Bijlage C: Verwerking inspraakreacties op Stedenbouwkundig Programma van Eisen Stephensonstraat 38-46
Inleiding

Aanpassingen aan het Stedenbouwkundig Programma van Eisen

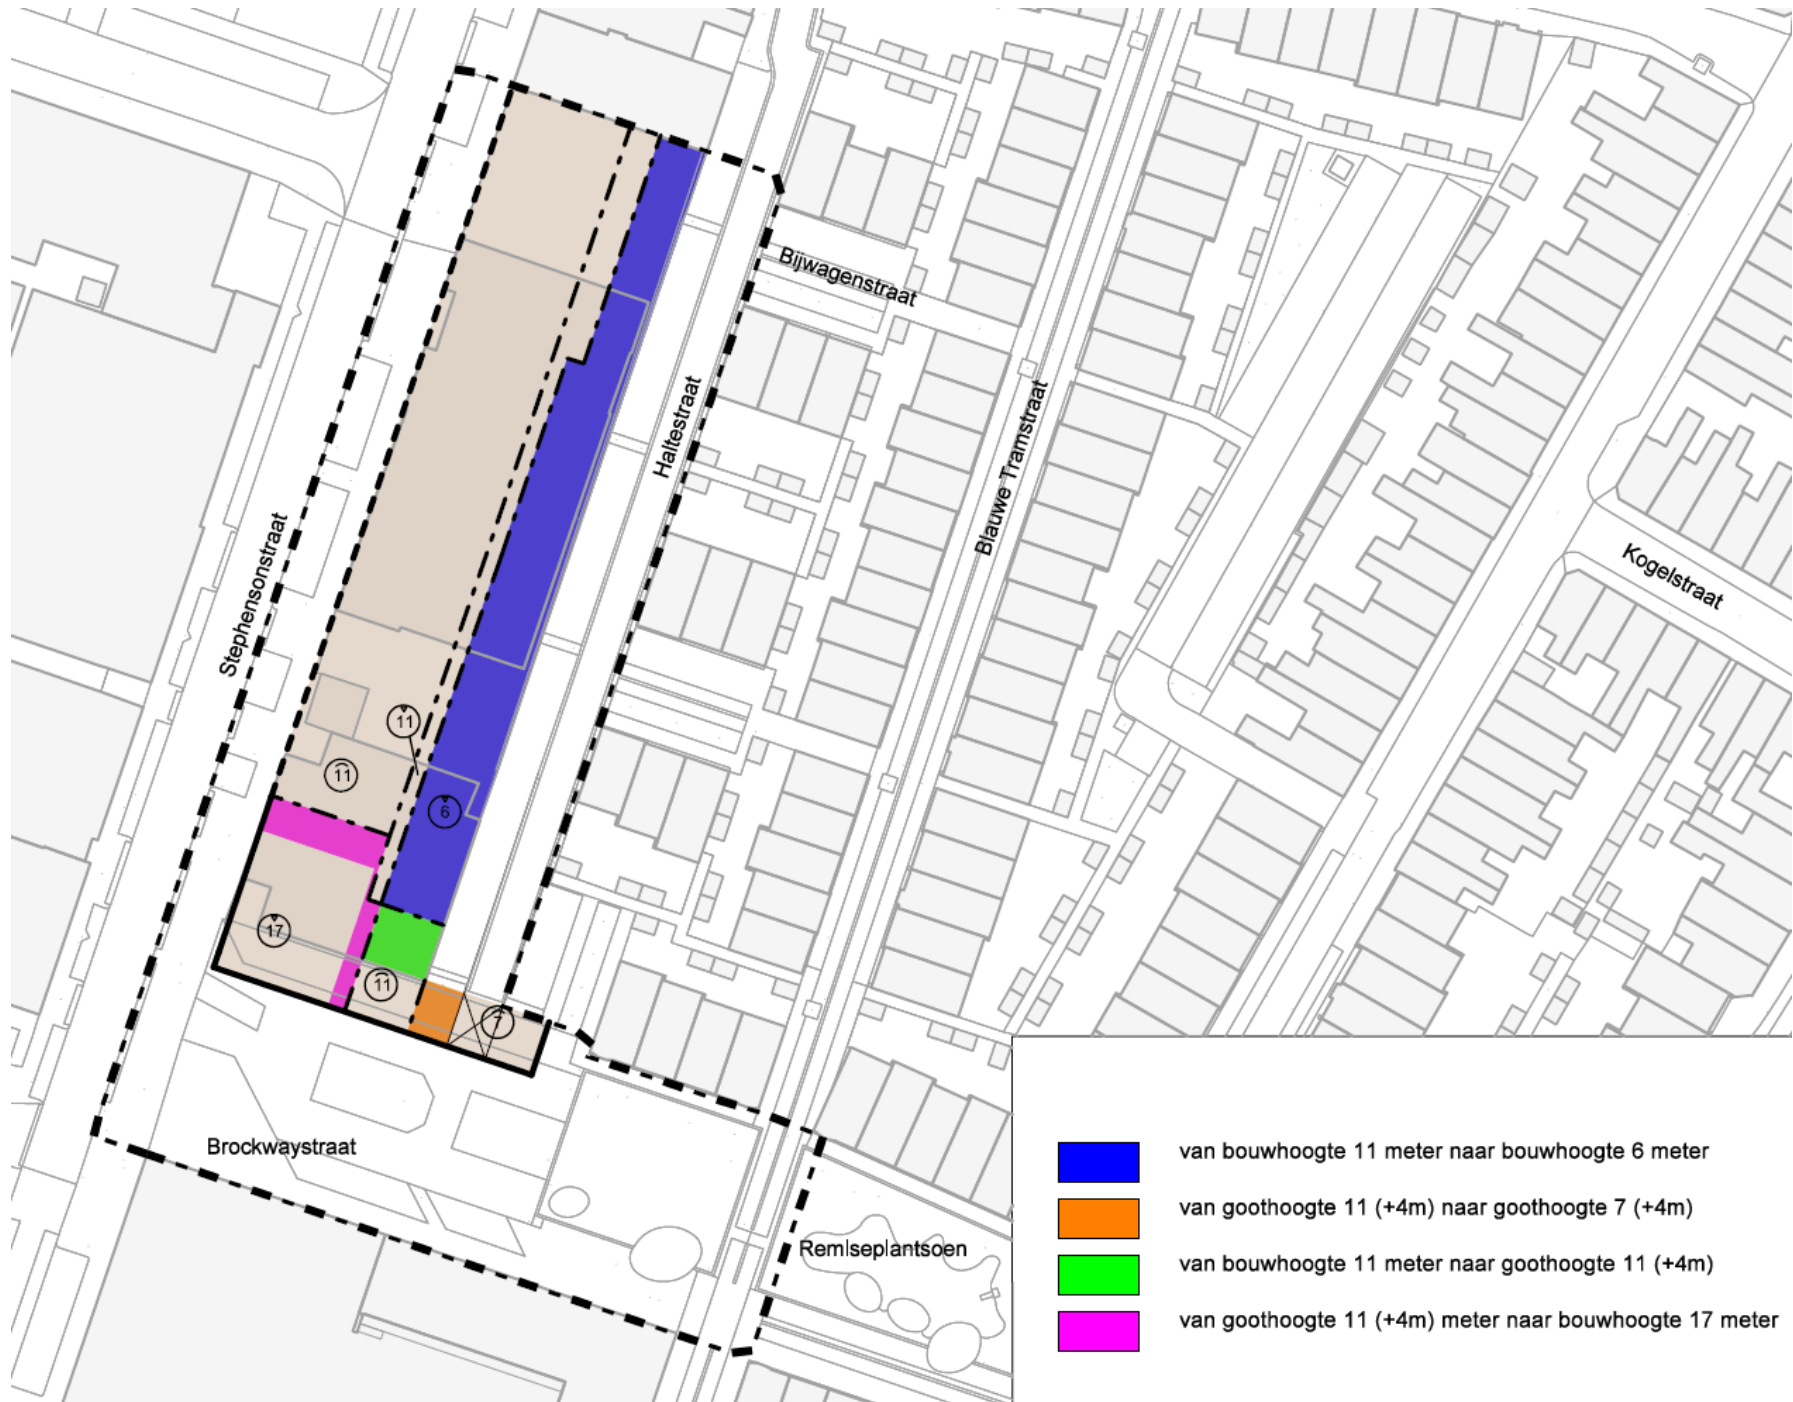
In overleg met de architect zijn een aantal hoogtelijnen aangepast. Hieronder volgt een opsomming van de aanpassingen en het effect daarvan. Met behulp van de kleuren blauw, oranje, groen en magenta is in het kaartje op de volgende pagina in beeld gebracht welke lijnen gewijzigd zijn. In onderstaande bullets wordt naar die kleuren verwezen.

- Het volume aan de zijde van de achtergelegen woonbuurt (blauw) is verlaagd om zo schaduwwerking te verminderen en de privacy van de achterburen beter te beschermen. De architect onderzoekt de mogelijkheid om de buitenruimten van de appartementen uit te voeren als een leef-galerij, waardoor deze niet direct in de gevel liggen maar in de tweede lijn. De galerij loopt nog voor de buitenruimtes langs en werkt hierdoor als een privacy scherm. De volumeopbouw gaat van 6 meter aan de Haltestraat naar een maximale hoogte van 11 meter ter plaatse van de galerijen. Aan de voorzijde blijft de goothoogte 11 meter. Daarboven kan een kap of setback worden gerealiseerd tot 15 meter hoog.

- De maatvoering voor het hoekaccent met een maximale hoogte van 17 meter is aangepast (magenta). Door de kop op de bovenste laag in de lengterichting van de Stephensonstraat te vergroten, zal er een duidelijk gebaar worden gemaakt richting zowel de toekomstige gracht als het plein. De kop staat meer in verhouding tot de totale lengte van de gevelwand die in de architectuur wordt opgedeeld in drie delen die op zichzelf weer verder geleed zijn. Levendigheid is een belangrijk element dat de kop zou moeten uitstralen, zowel op maaiveld aan de Stephensonstraat als het plein. Het vergroten van de kop heeft geen effect op de bezonning van de omgeving.

- Aan de zuidzijde is het gedeelte dat was voorzien van een goothoogte 11 iets smaller geworden (oranje). Dit wordt gecompenseerd in de diepte van dit gedeelte (groen). Deze aanpassingen zijn gedaan om een betere overgang te maken naar het hoogteaccent.
